INSTALLATIONS ÉLECTRIQUES À BASSE TENSION ET À TRÈS BASSE TENSION (Livre 1 – AR 08/09/2019)

Adresse du contrôle:	Rue Omer Lison 113, 6224 WANFERCÉE-BAULET		
Code EAN installation:	541 449 020 714 367 506		
Tarif compteur(s):	Compteur intelligent (numérique)		
Numéro compteur(s):	1SAG3100696557	GRD:	ORES
Index compteur(s):	1.8.1/ 003313,503 1.8.2/ 005387,794	Type de locaux:	Maison
Type d'installation:	Unité d'habitation

Conformément aux prescriptions du Livre 1 – Installations à basse tension et à très basse tension – Procédure interne QPRO/ELE/001			
Type de contrôle:	Visite de contrôle (6.5)		
Date de réalisation:	<input type="checkbox"/> Avant le 01/10/1981	<input checked="" type="checkbox"/> Après le 01/10/1981 et avant le 01/06/2020	<input type="checkbox"/> Après le 01/06/2020
Notes:	Voir rubrique "CONSTATATIONS - Remarques"		
Dérogations (Partie 8):	Non appliquées		
Réinspection au rapport:	/

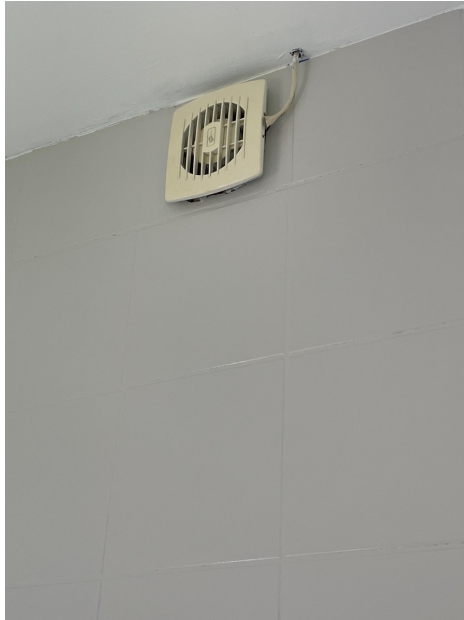
3.12A. - Les contacts de terre des socles de prise de courant doivent être débarrassés de toute peinture et/ou plâtre. Un mauvais contact avec l'installation de mise à la terre est possible. (Livre 1, Sous-section 5.3.5.2. (b))

Explication: Voir photo (exemple salon)
